OSSERVAZIONI DEL COMITATO AURELIA BIS GARBELLA – PRINO
AGLI ULTIMI CONTRIBUTI ISTRUTTORI GENNAIO-MARZO 2025
DI ANAS CON LE CONTRODEDUZIONI ALLE OSSERVAZIONI DEI PRIVATI,
DELLA SOVRINTENDENZA E DIFESA DEL SUOLO

Nel presente documento del Comitato Aurelia Bis Garbella-Prino si procederà analizzando puntualmente le controdeduzioni di ANAS alle osservazioni dei soggetti privati pubblicato sul sito della VIA Regione Liguria in data 10 marzo 2025.

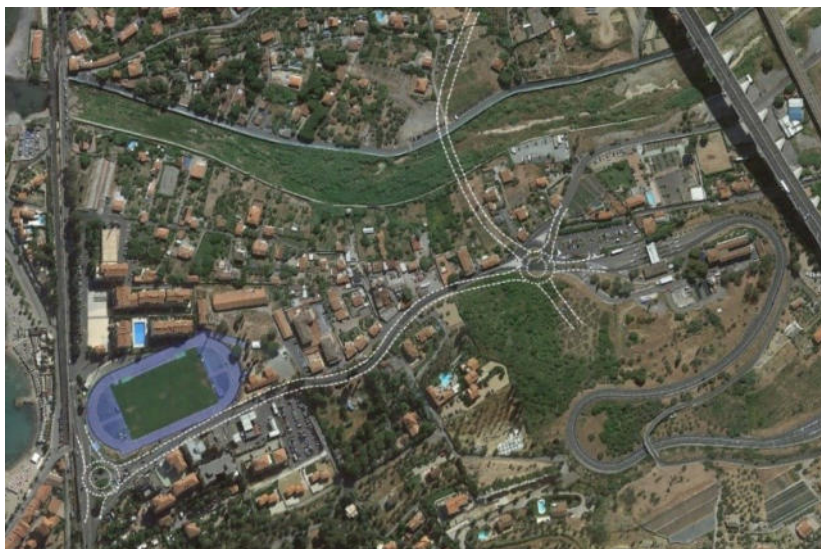
Tra l'altro questa precisazione era già contenuta nelle ns Osservazioni del 26 agosto 2024 e ribadita nelle ultime del 12 dicembre 2024 in cui si precisava che la viabilità su via Littardi non è mai risultata congestionata ma sempre fluida e scorrevole. Ben lontana dal valore di portata di servizio di 800 veicoli/ora per corsia, come da norma tecnica, ma anche dai presunti 686 veicoli/ora indicati al punto 4 pag. 20 di 22 del documento *"Aggiornamento controdeduzioni alle osservazioni dei soggetti privati.pdf"* (AMBITO TRASPORTISTICO)

Il Comitato tramite propri volontari ha svolto di recente dei monitoraggi (registrando con video il transito dei veicoli per non fornire dati discutibili) per giungere a risultati ben diversi (310 veicoli/ora per corsia in media con 5-7 mezzi pesanti nei due sensi).

Nell'ultimo parere n. prot 0040024 del 27 gennaio 2025 la Sovrintendenza ribadisce il medesimo concetto: ESTRATTO di pagina 5 del Parere Sovrintendenza

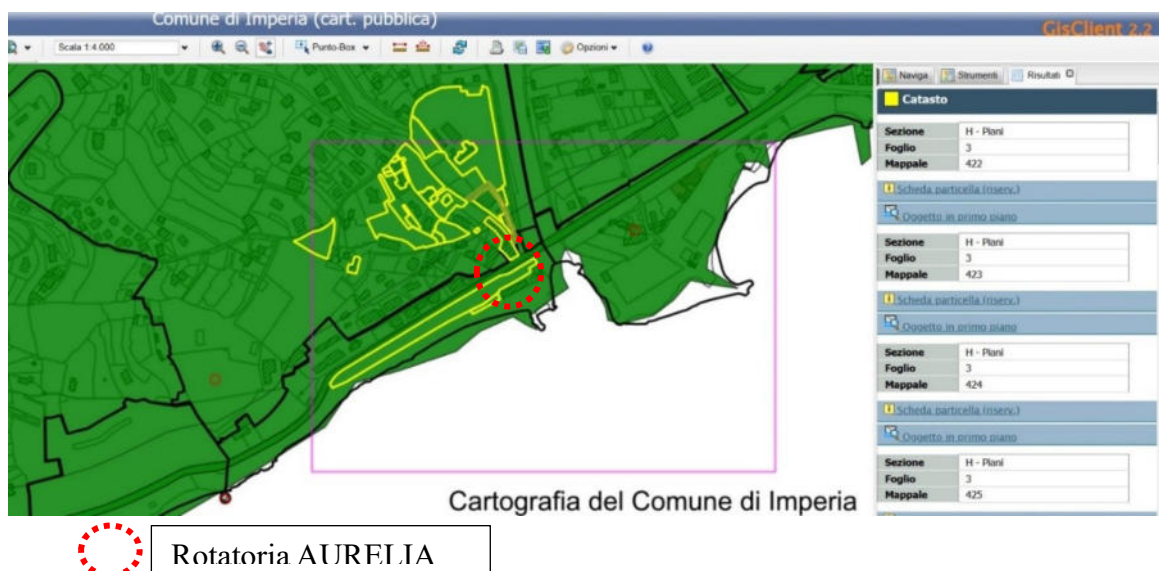
In via generale la Sovrintendenza in ogni suo parere dal 2004 ad oggi ha sempre ribadito la condizione di individuare una alternativa ex novo o attraverso la viabilità esistente in sponda sinistra.

f. Si ribadisce, pertanto, che se, dagli approfondimenti progettuali svolti, non risulta effettivamente possibile creare ex novo o utilizzare un'altra viabilità esistente in sponda orografica sinistra del torrente, che consenta pertanto di evitarne l'attraversamento con un manufatto, la qualità architettonica della nuova opera dovrà essere tale da garantirne l'ottimale inserimento nel contesto paesaggistico di pregio.

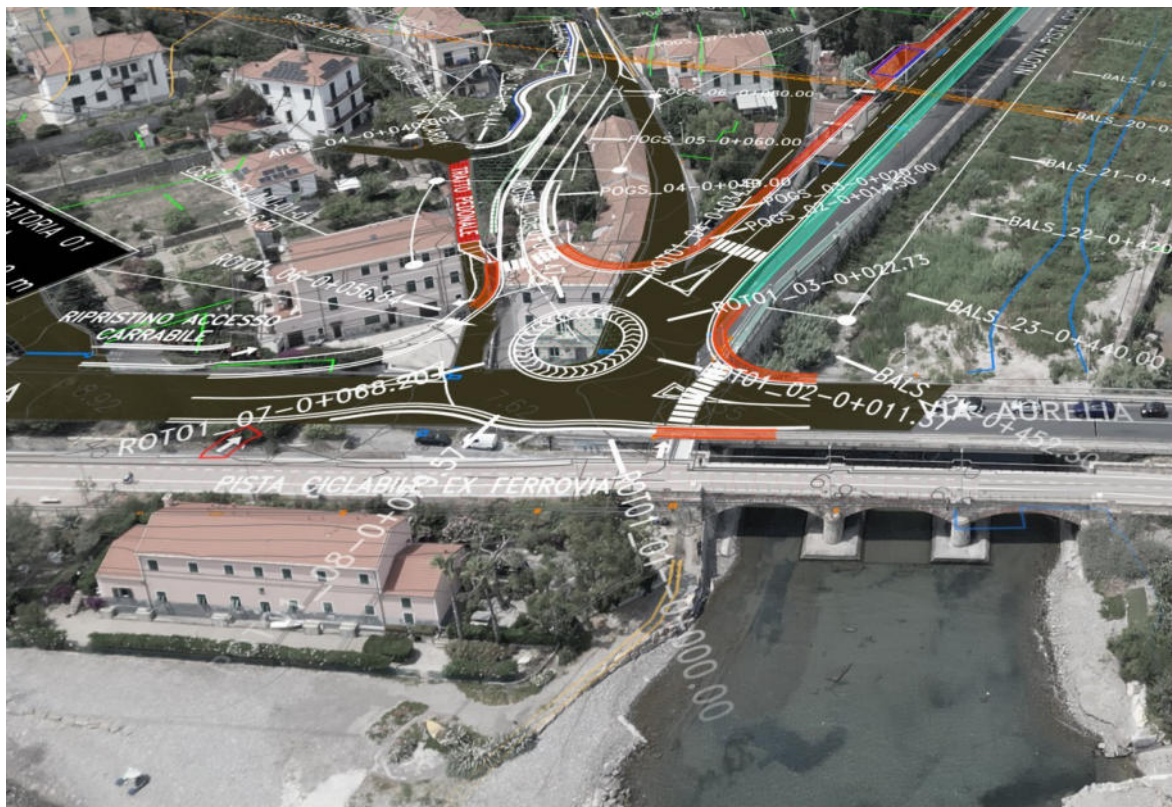
Il fatto che la proposta ottemperi solo parzialmente alla raccomandazione CIPE 2004 è precisato anche nel sinottico di ANAS

Nome Ente: CIPE	<i>"Nel tratto compreso tra la via Aurelia e lo svincolo autostradale di Imperia, siano adottate soluzioni atte ad evitare trasformazioni della strada per Poggi"</i>
Raccomandazione n° R.1	
Raccomandazione di Carattere Tecnico	La raccomandazione risulta parzialmente recepita, in quanto si prevede la riorganizzazione della Strada per Poggi limitatamente al tratto iniziale di innesto della stessa sull'Aurelia. Di fatto il progetto prevede la realizzazione di una rotatoria all'innesto con l'Aurelia in sostituzione dell'attuale impianto semaforico, inadeguato per i livelli di servizio richiesti dal nuovo assetto stradale.
Fase di recepimento: Progetto Definitivo	per poter inserire correttamente via Poggi nella nuova intersezione è necessario un adeguamento dell'asse stradale per un tratto di circa 75 m .

E' evidente che per ottemperare a questa prescrizione l'unica soluzione è quella di lasciare inalterato il sito e la rotatoria in questione per spostare la viabilità in altra sponda sinistra. Su questo punto era auspicabile una posizione più determinata da parte degli Enti Competenti in materia.

- rotonda Prino

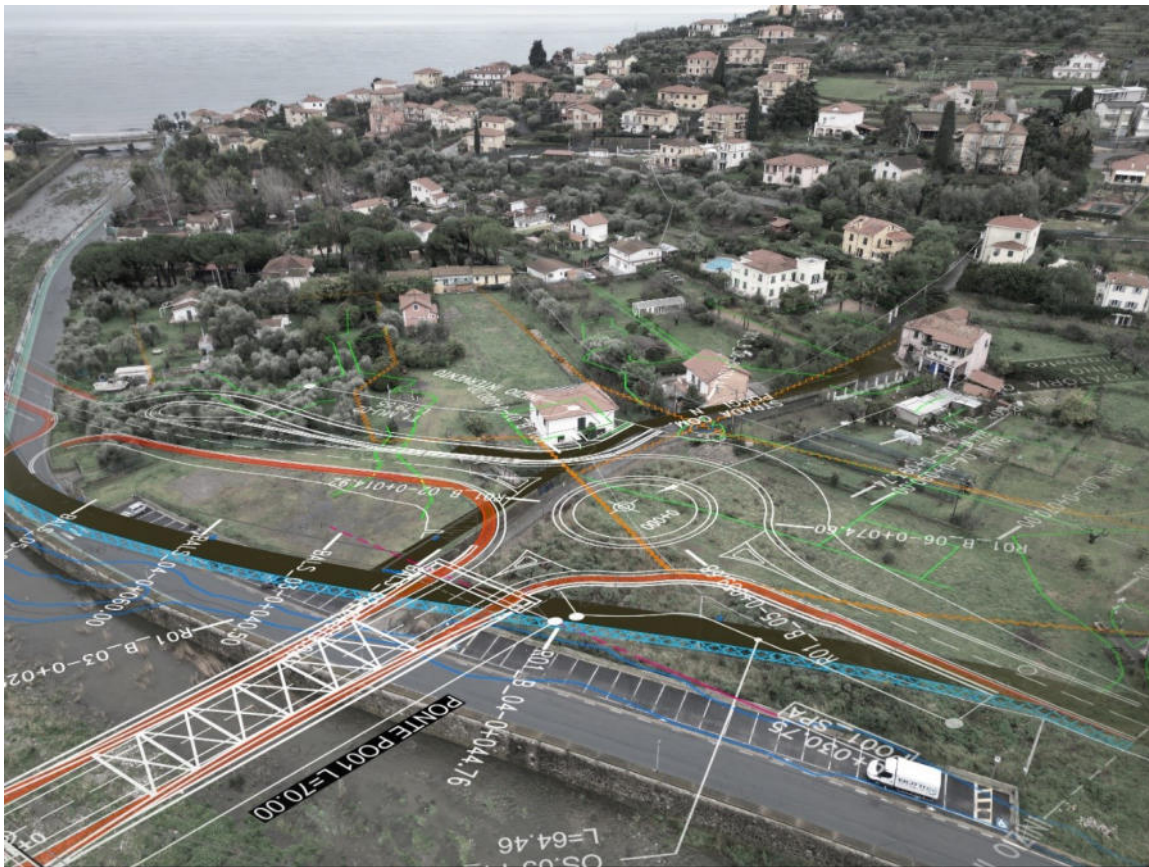
E' anch'essa tra le più impattanti.

Non era prevista nel progetto 2012 ma diventa essenziale per la scelta di ANAS di usare via Ballestra alla quota attuale e di doversi poi collegare in quota con il ponte sul Prino.

L'assenza di un render in 3D non permette di creare le giuste proporzioni dell'impatto in quota generato da tale rotonda che nel suo estradosso si verrebbe a trovare alla quota del tetto del fabbricato limitrofo e per il quale è stata condizionata la posizione della rotonda e il conseguente inserimento del ponte in modo sub ortogonale (70° c.a.)

Restano da valutare quali tipologie di mitigazione possano essere adottate per un'opera di tali dimensioni che spicca dal piano di campagna ampiamente pianeggiante essendo, in precedenza, area golenale.

ROTATORIA AURELIA ANTE OPERAM

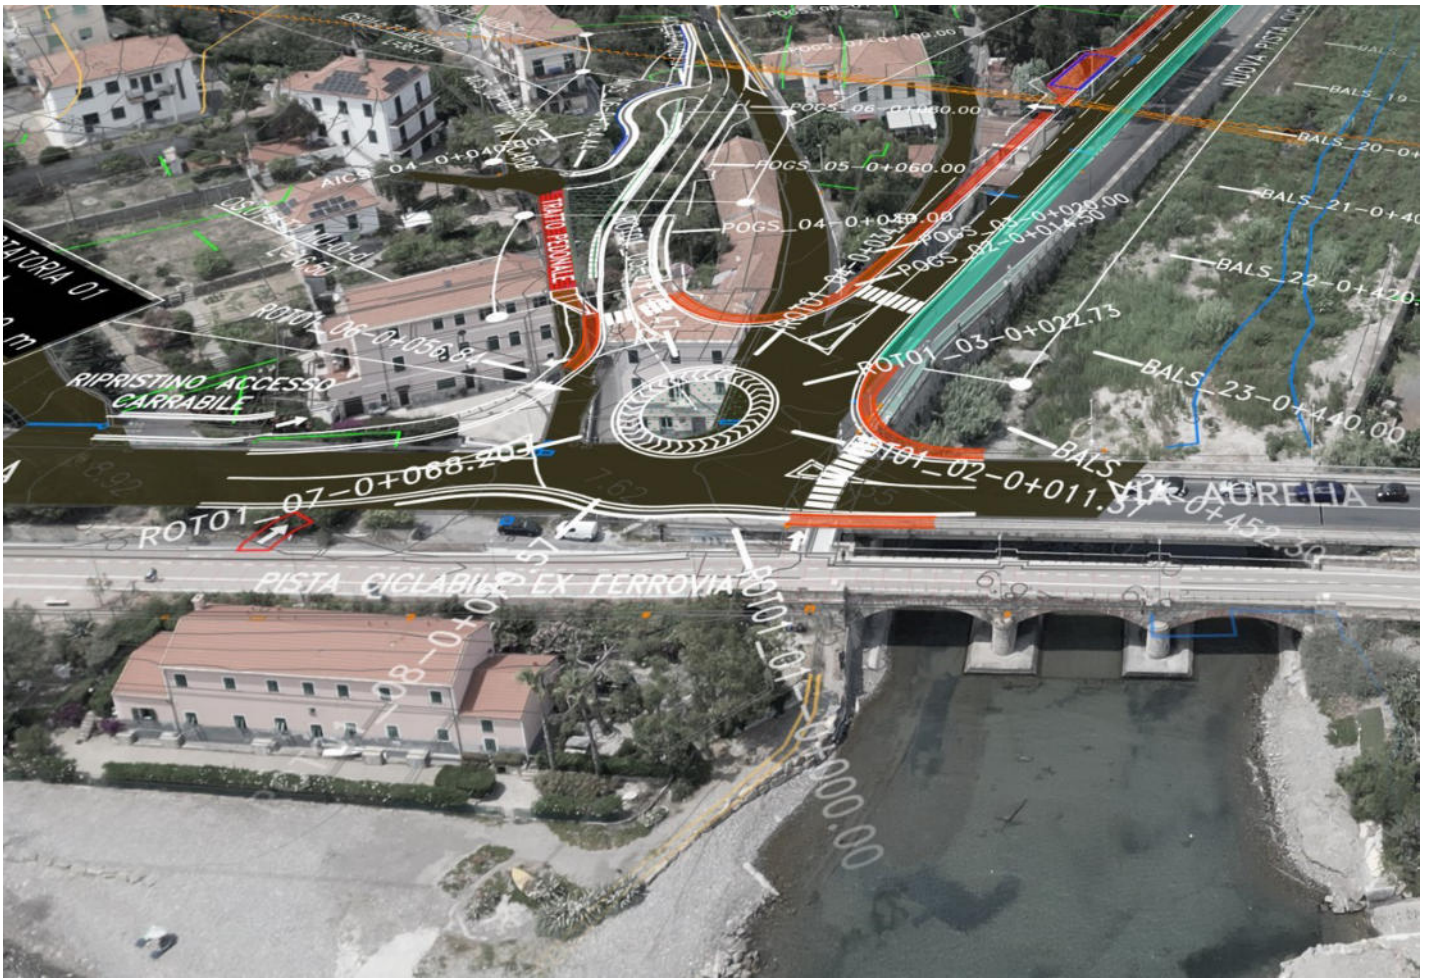
- rotatoria Aurelia

E' tra le più impattanti perché ricade in una fascia costiera e quindi soggetta anche al vincolo del DECRETO MINISTERIALE 16/11/1962: Fascia costiera dei comuni di Riva Ligure S. Stefano al Mare Costarainera S. Lorenzo al Mare Imperia S. Bartolomeo Cervo Diano Marina.

ROTATORIA PRINO ANTE OPERAM

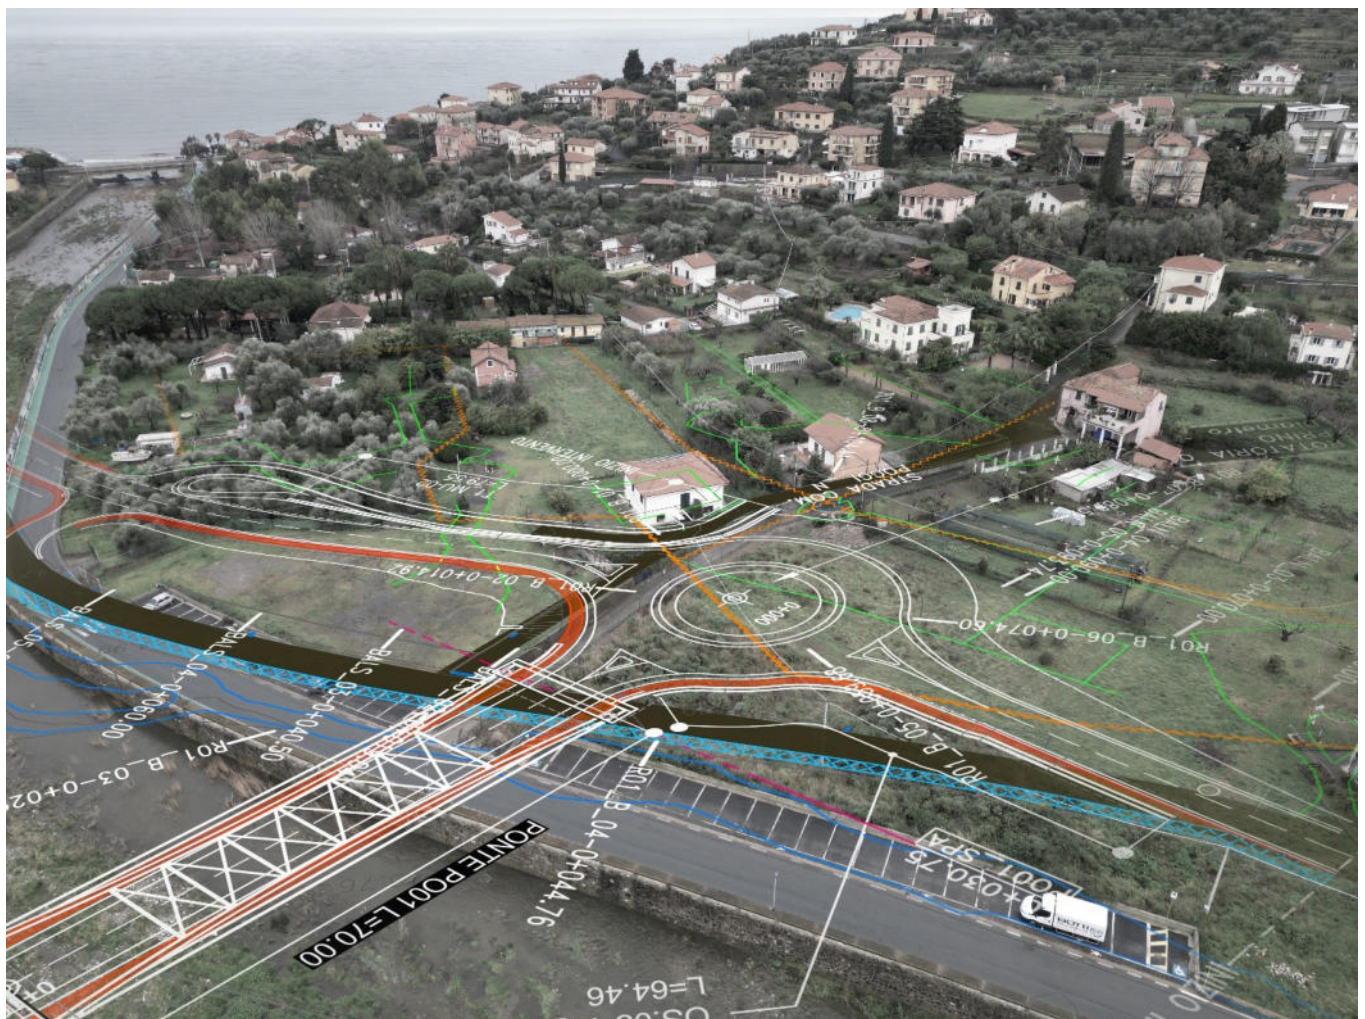
Relativamente alla rotonda denominata Prino, prevista prima del nuovo ponte sul torrente, si rileva che questo inserimento determina un innalzamento del profilo stradale di via Ballestra nella tratta terminale in approccio alla rotonda, abbandonando la quota del piano campagna per un tratto di circa 150 metri, in quanto il progetto dell'area di intersezione è direttamente condizionato dalla quota del ponte sul Torrente Prino definita in relazione ai requisiti di sicurezza idraulica richiesti. Pertanto dovranno essere attuate idonee misure di mitigazione al fine di attenuare l'impatto del rilevato e dei muri di sostegno previsti, mediante opere di ingegneria naturalistica, piantumazione di essenze arboree di alto fusto e/o rampicanti.
